Koncepcja sekwencyjnego systemu sedymentacyjno-biofiltracyjnego na rzece Mlecznej powyżej zbiornika Borki

„Adaptacja do zmian klimatu poprzez zrównoważoną gospodarkę wodą w przestrzeni
miejsciej Radomia LIFE14/CCA/PL/000101”

Załącznik 1 - Uwagi robocze otrzymane od pracowników Wodociągów Miejskich w Radomiu Sp. z o.o.

Uwagi robocze

Rycina 5 Schemat koncepcji sedymentacyjno-biofiltracyjnego systemu w dolnie rzeki Mleczej (powyżej ulicy Suchej) w Radomiu (źródło: opracowanie własne na podstawie [5])

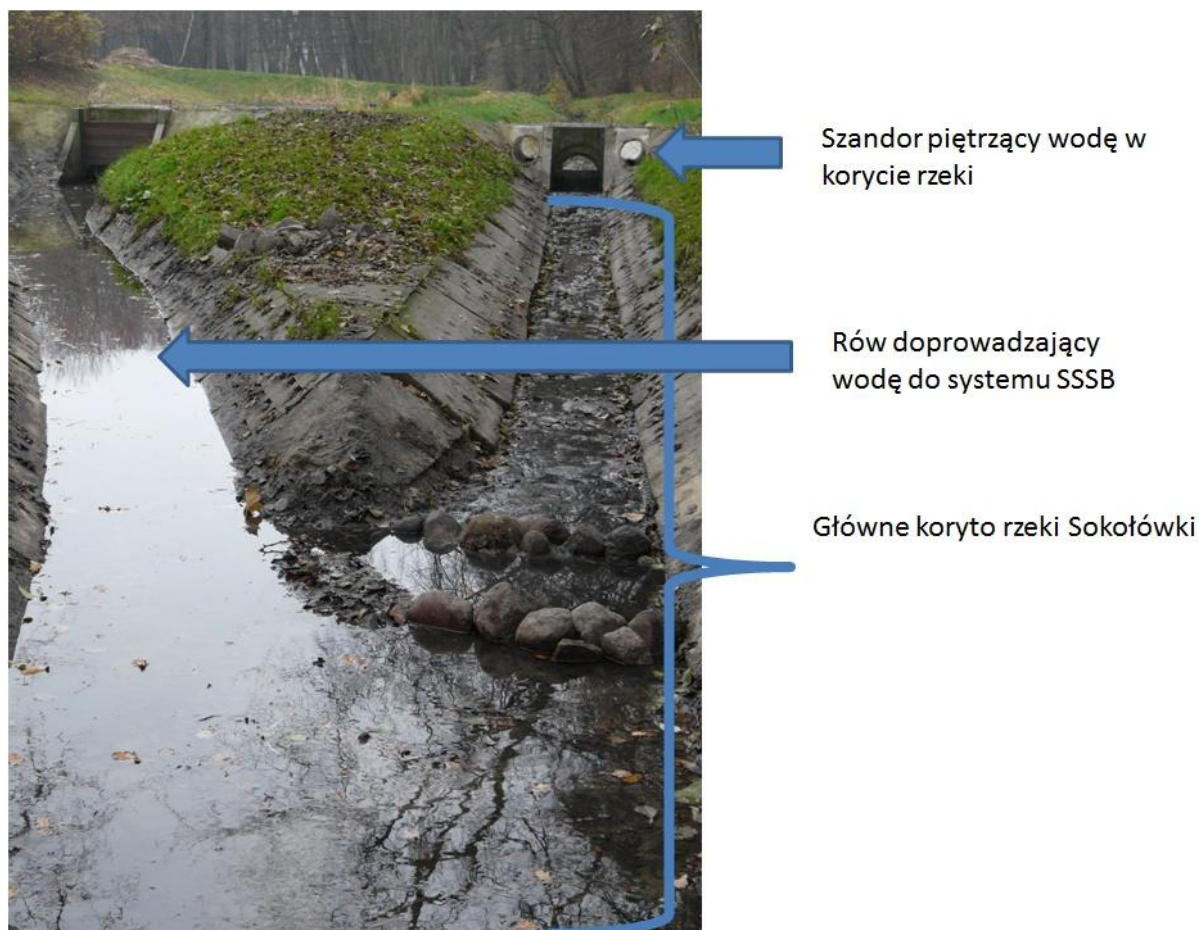
4. Wał oraz droga dojazdowa do przepompowni i systemu SSB zlokalizowane będą nad kolektorem A0. Konieczna będzie nadbudowa kominów na komorach oraz uzupełnienie włączów i ich regulacja wysokościowa. Szerokość i konstrukcja drogi na skarpie powinny umożliwić przejazd specjalistycznym samochodem czyszczącym. Musimy zapewnić miejsce do zawracania – najlepiej na terenie przepompowni.

8. Zaprojektować i uzgodnić z MZDiK w Radomiu zjazd/wjazd z ulicy Suchej na drogę technologiczną.
9. Analiza możliwości wyłączenia systemu drenarskiego zasilającego przepompownię, poprzez demontaż i szczelną blokadę włączy w studzienkach drenażowych 158,07/154,25 i 157,17/154,25.

10. Odpływ z systemu powinien jednocześnie zapewnić ochronę przed cofką z rzeki Mlecznej.
11. Konieczna będzie zmiana lokalizacji bramy wjazdowej do przepompowni. Należy przeprojektować układ komunikacyjny i kształt ogrodzenia.

12. Złącze kablowe będzie przeniesione w sąsiedztwo nowej bramy wjazdowej. Prawdopodobnie trzeba będzie to uzgadniać z Rejonem Energetycznym. Przy okazji należy rozpoznać i ewentualnie zaprojektować nowy system ochrony obiektu. Wskazana kamera monitorująca teren, zasilana bateriami słonecznymi.
